改善箇所説明図

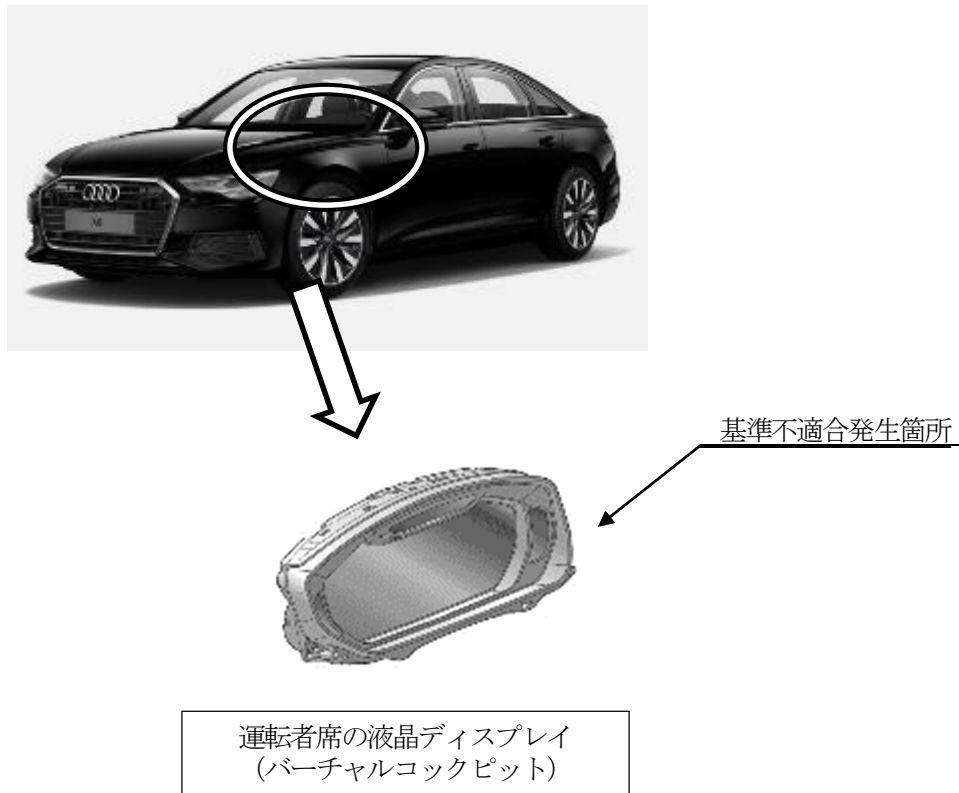
注： は、プログラムを書き換える部品を示す。

運転者席の液晶ディスプレイ(バーチャルコックピット)の制御プログラムにおいて、設計検討が不十分なため、走行中の振動等により内部のケーブル抵抗値が増加することにより、ディスプレイを制御するプログラムが故障と検知することがある。そのため、速度計、総走行距離計及びエアバッグ警告灯等が表示されないおそれがある。

全車両、当該制御プログラムを対策プログラムに書き換える。

識別：「90VC」と記入したキャンペーステッカーを車両に貼付する。
